***"Bonifica e messa in sicurezza dell'ex discarica di rifiuti
solidi urbani ubicata in località Defensola (o Via
Cantone)" San Lupo (BN)***

PROGETTO ESECUTIVO

Elaborato tecnico esplicativo del progetto esecutivo

Oggetto: Lavori di "Bonifica e messa in sicurezza dell'ex discarica di rifiuti solidi urbani ubicata in località Defensola (o Via Cantone)" del Comune di San Lupo (BN). Codice sito: 2063C001.

Nuova posizione (fig. 3)

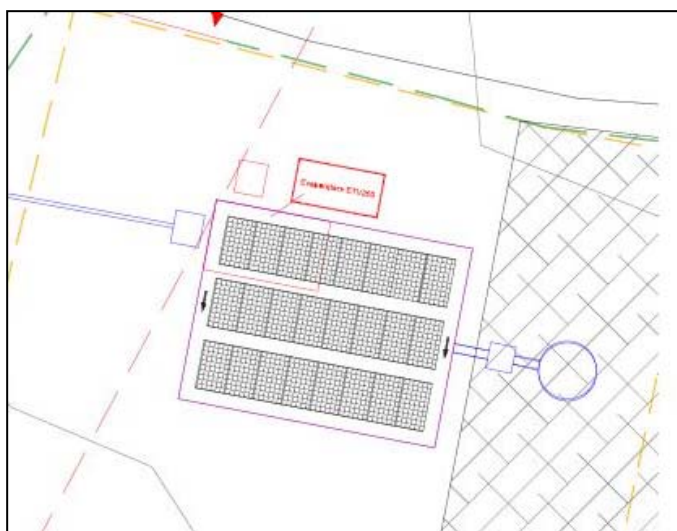
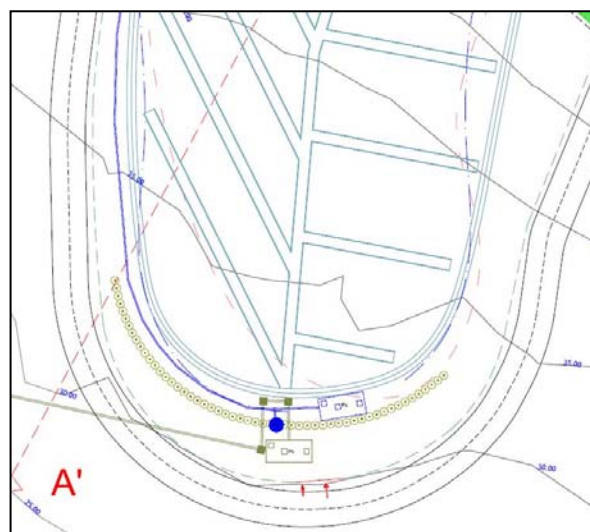
Nelle tavole del progetto esecutivo presentato e successivamente approvato, l'impianto di concentrazione delle acque viene ubicato all'interno dell'edificio destinato a servizi tecnici, posto a monte dell'area della discarica (figura 2).

Visto le perplessità espresse dalla direzione lavori, che preferisce avere il suddetto impianto fuori del locale servizi, nella presente relazione si chiarisce che il suddetto impianto sarà posto esternamente all'edificio servizi, a valle della discarica, in prossimità delle vasche in cls (figura 3), in una struttura prefabbricata con pannelli coibentati da posizionare su una platea in calcestruzzo.
